TI_2216 : 情報 - iCombi Pro ソフトウェア・バージョン LM100-16.1.15

iCombi Pro、インデックスJ

2022/05/31

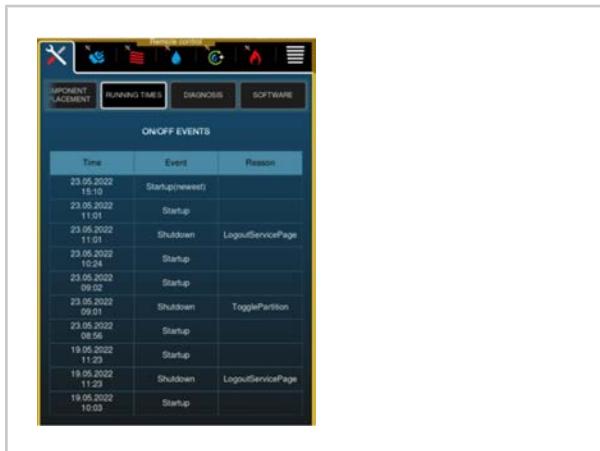
- ユニットの直近10件のスイッチオン / オフが、スイッチオフの時刻と理由とともに表示されます。
注記：「スタートアップ > スタートアップ > スタートアップ」を連続して表示できますが、スイッチオフのプロセスが欠けているように見えるので、一見つじつまが合っていないように見えます。ハードなスイッチオフ・プロセス（強制停止、停電）が認識されず、結果として「スタートアップ > スタートアップ > スタートアップ」となる場合があります。

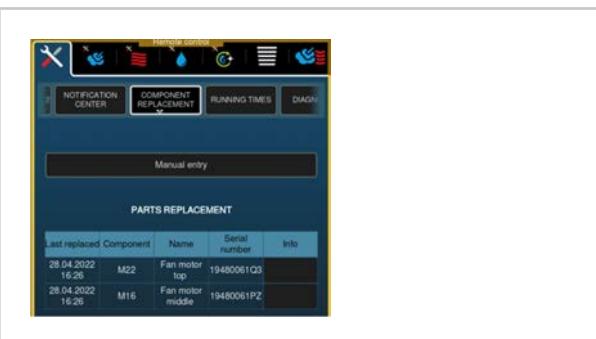
- バスコンポーネントの自動検出によるメンテナンス作業の文書化を目的としたコンポーネント交換履歴の明確化、拡張、簡略化（「I」 = 最初に組み込まれたコンポーネント、「M」 = マニュアル入力されたコンポーネントの交換、「A」 = 自動的に認識されたコンポーネント交換）。

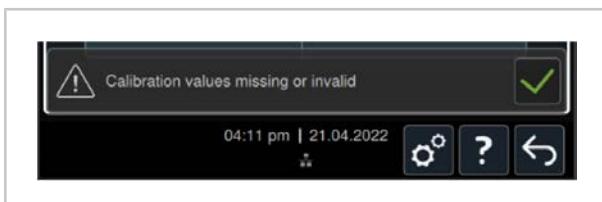
- 「設定 > 調理システム」にある新機能「スチーム発生器を空にする」によって、スチーム発生器、洗浄ボックス、iCombi Proの水路を空にすることができます。これで、輸送上の要件（ケータリング業務など）または季節的な要件（スキーフェスティバルの夏季休業など）に対応できます。

- メニューガイドまたはこれに関する順序は以下のようになります。蛇口を締める > ハンドシャワーを操作する > スチーム発生器を自動的に空にする > 洗浄ボックスを空にする。
- **重要:** この手順は、旧型のユニットラインの場合と同様、スチーム発生器の容積の新規測定には用いません！
- ユニットにキャリブレーション値が無い、あるいは無効の場合は、警告メッセージが表示されます。ユーザーはこれを確認する必要があります。その後調理することはできますが、仕上がりが不均一になることを計算に入れなくてはいけません。

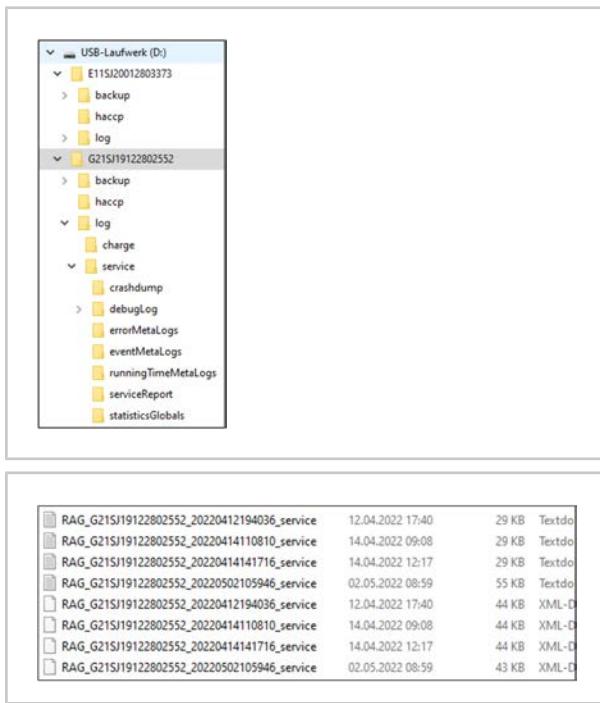
- USBスティックへのデータエクスポート（「設定 > データ管理」）
 - エクスポートアクションを起動すると、USBスティックに空き容量が十分残っているかがチェックされ、必要に応じて警告メッセージが表示されます。
 - この機能を実行すると、USBスティックのファイル構造に、ユニットのシリアル番号が記載されたディレクトリ名が表示されます。このディレクトリでは、エクスポートされたすべてのデータが固有のサブディレクトリに保存されます。

後でさらにダウンロードが行われると、それらはすでに作成された適切なサブディレクトリに自動的にコピーされます。これまですべてのファイルがUSBスティックのルートディレクトリに書き込まれていましたが、この時系列のシリアル番号ベースのファーリングによって、把握と比較がより容易になります。
